Přehledový list připomínek v lokalitě 529 / Sídliště Barrandov

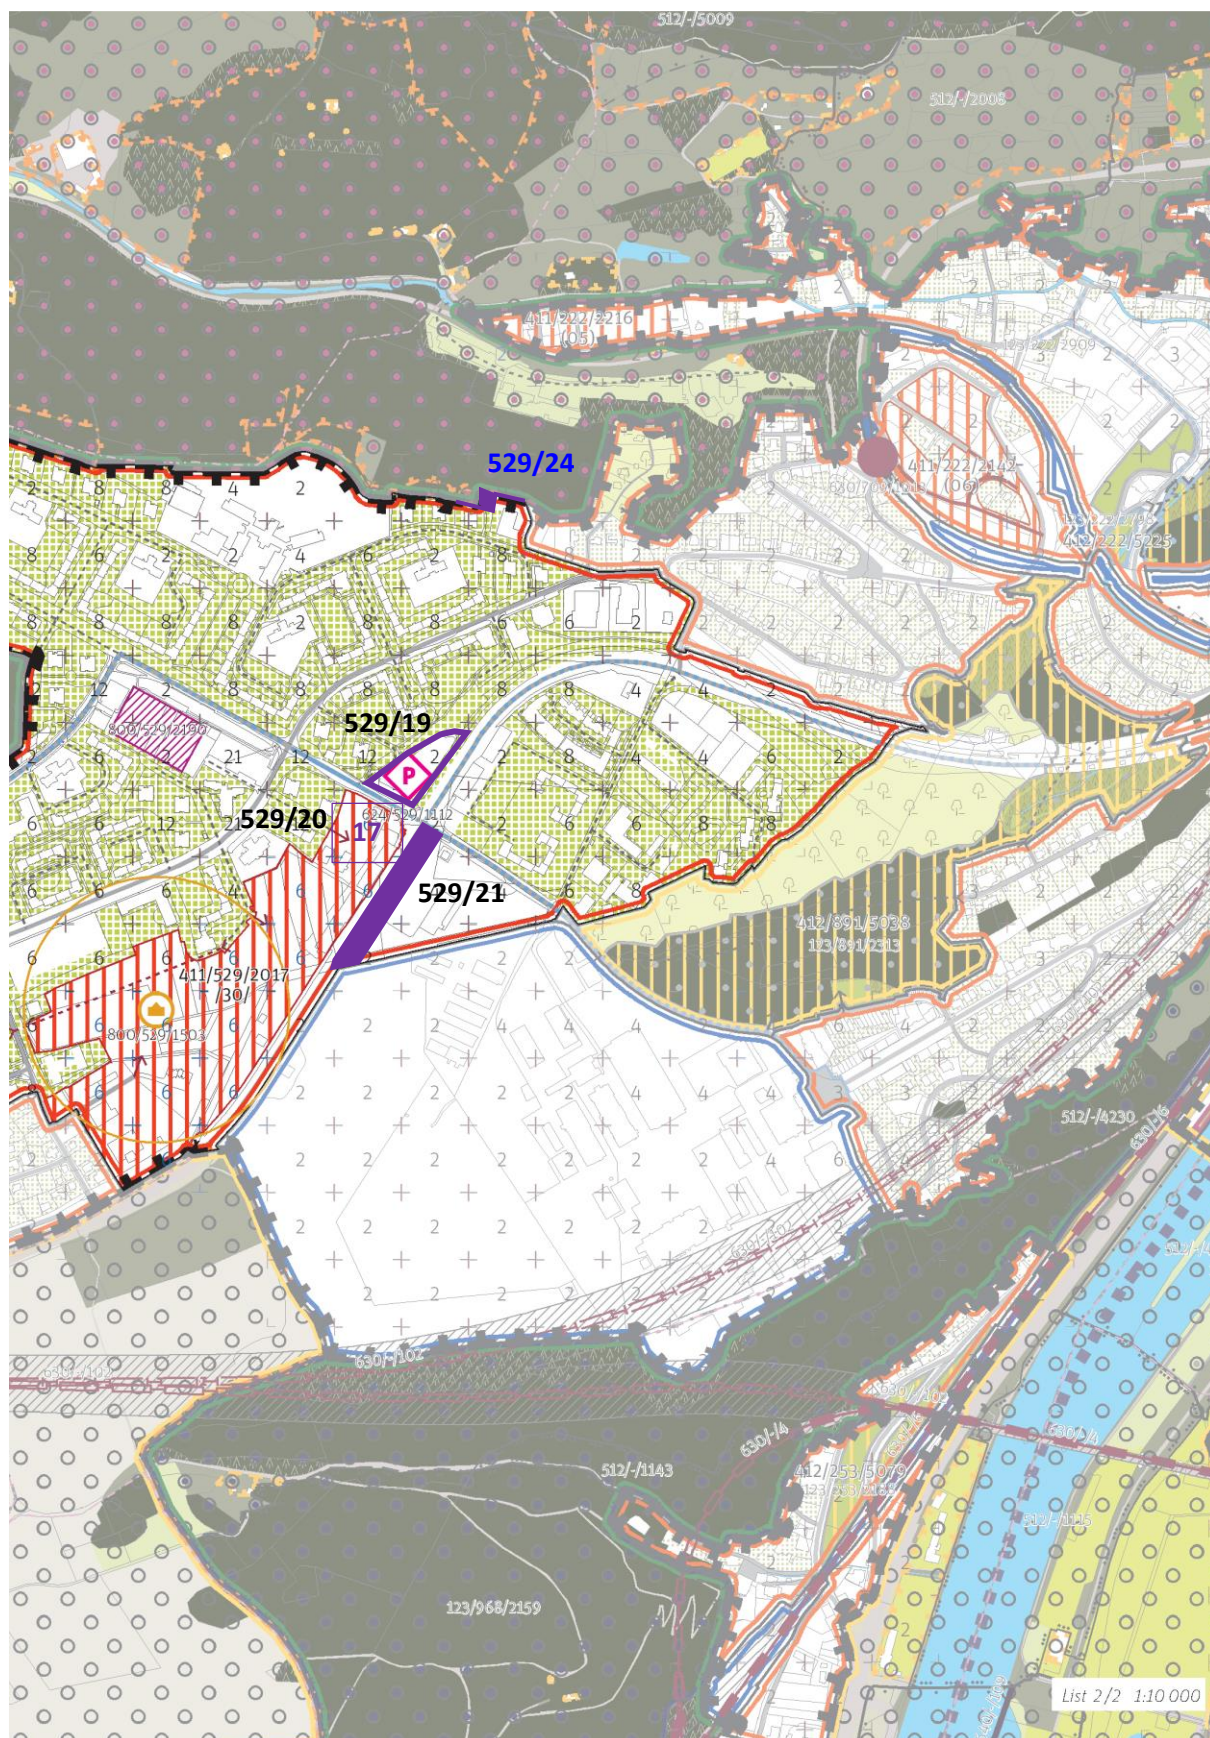
Blok s benzínkou vč. ul. K Barrandovu přiřčenit k Pražské čtvrti. Blok s benzínkou změnit na transformační plochu s produkčním využitím. Tato připomínka je zásadní.

Blok s točnou tramvaje přiřčenit k lokalitě č. 184/Pražská čtvrť. Změnit na transformační plochu s obytným využitím. Tato připomínka je zásadní.

Zmenšit park ve volné zástavbě. Tato připomínka je zásadní.

Zastavěnost 50 %. Tato připomínka je zásadní.

Přiřčenit k této lokalitě. Využití jako parkové sportoviště. Tato připomínka je zásadní.

Zmenšit park ve volné zástavbě. Tato připomínka je zásadní.

Zvětšit plochu komerční vybavenosti i na stávající parkoviště a obslužné budovy. Tato připomínka je zásadní.

Změnit z 21 podlaží na 12 podlaží. Tato připomínka je zásadní.

Struktura heterogenní (04). Tato připomínka je zásadní.

Zobrazit stávající Chaplinovo náměstí. Tato připomínka je zásadní.

Zakreslit uliční propojení dvou bodů. Tato připomínka je zásadní.

Rozšíření transformační plochy. Tato připomínka je zásadní.

Současnou plochu SP v hranicích dle ÚPn zobrazit plochou jako parkové sportoviště.

Přidat vymezení rekreační vybavenosti bodem. Tato připomínka je zásadní.

Zobrazit stávající Tilleho náměstí. Tato připomínka je zásadní.

Zobrazit stávající pěší páteř Barrandova. Tato připomínka je zásadní.

Posun hranice lokality na jižní hranu ulice K Barrandovu. Tato připomínka je zásadní.

Posun hranice lokality na jižní hranu ulice K Barrandovu. Tato připomínka je zásadní.

Přidat transformační plochu s obytným využitím nebo plochou komerční vybavenosti. Zrušit nelogický pás parku ve volné zástavbě u ulice K Barrandovu. Tato připomínka je zásadní.

Stanovit hladinu věží na 17 podlaží. Tato připomínka je zásadní.

Park podél ulice K Barrandovu. Tato připomínka je zásadní.

Vypustit z výkresu 02 rastr Výškové regulace, ponechat jako informativní ukazatel ve Schéma 03. Tato připomínka je zásadní.

Zohlednit probíhající změnu a podněty na změny ÚPn v území: P77/2017, P71/2017, Z2767. Tato připomínka je zásadní.

Změna hranice lokality, přiřadit k lokalitě č. 967/Prokopské a Dalejské údolí.

Odůvodnění: Benzínka je logickou součástí ploch severozápadně od křižovatky ulic K Barrandovu x Wassermannova.

Odůvodnění: Točna je logickou součástí ploch severně od trati. Platný ÚPn i všechny dosud zpracovávané studie počítají se změnou točny na obytné nebo smíšené využití.

Odůvodnění: Stávající přeplněná parkoviště. Možnost postavit např. krytá nebo podzemní parkoviště s komerčním parterem.

Odůvodnění: Zastavěnost 20 % je velice limitující.

Odůvodnění: S ohledem na změnu hranice lokality č. 184/Pražská čtvrť by zůstala nelogická nezastavitelná plocha.

Odůvodnění: Stávající přeplněná parkoviště. Možnost postavit např. krytá parkoviště s komerčním parterem.

Odůvodnění: Ve vymezené oblasti je komerční vybavenost už dnes. Rozšíření logicky zahrne i pomocné a obslužné prostory.

Odůvodnění: Chyba ve výškové regulaci.

Odůvodnění: Nevidíme důvod pokračovat v modernistické struktuře.

Odůvodnění: Významný veřejný prostor, základ kompozice sídliště Barrandov.

Odůvodnění: Důležité propojení mezi Högerovou a K Barrandovu k nevyužívanému podchodu směr Chuchelský háj.

Odůvodnění: Vytvoření uliční fronty a tržní ulice podél propojení (529/12).

Odůvodnění: Ochrana stávající sportovní plochy.

Odůvodnění: Záměr MČ Prahy 5 na umístění ledního stadionu.

Odůvodnění: Významný veřejný prostor, základ kompozice sídliště Barrandov.

Odůvodnění: Významný veřejný prostor, základ kompozice sídliště Barrandov.

Odůvodnění: Konsekventní posun vzhledem k okolním lokalitám.

Odůvodnění: Konsekventní posun vzhledem k okolním lokalitám.

Odůvodnění: Vytvoření vstupního portálu do Barrandovského sídliště, hlavy bulváru Lamačovy ulice. Uliční čára nových budov by měla navazovat na uliční čáru budov přes Lamačovu ulici.

Odůvodnění: Vytvoření vstupního portálu do Barrandovského sídliště, hlavy bulváru Lamačovy ulice.

Odůvodnění: V bezpečnostním pásmu VTL plynovodu navrhujeme parkovou úpravu, lineární park, který povede minimálně od křižovatky Lamačova x K Barrandovu k navrhovanému podchodu pod křižovatkou K Austisu.

Odůvodnění: Výšková regulace pomocí čtverců 100 x 100 m je v území stabilizované lokality s jasnými objemy budov nadbytečná, nepřesná a zavádějící. Výšky hrubého rastru neodpovídají ani současné výškové hladině. PSP dostatečně jasně definují pravidla pro dostavbu proluk či přestavbu stávajících objektů - vychází se z výšky existujících objektů a také z indexu využití lokality.

Odůvodnění: Jedná se o změnu a podněty na změny ÚPn probíhající a pořizované se souhlasem MČ Praha 5.

Odůvodnění: Zachování stávající plochy zeleně, dle platného ÚPn je vyznačený úsek součástí funkční plochy LR – lesní porosty.
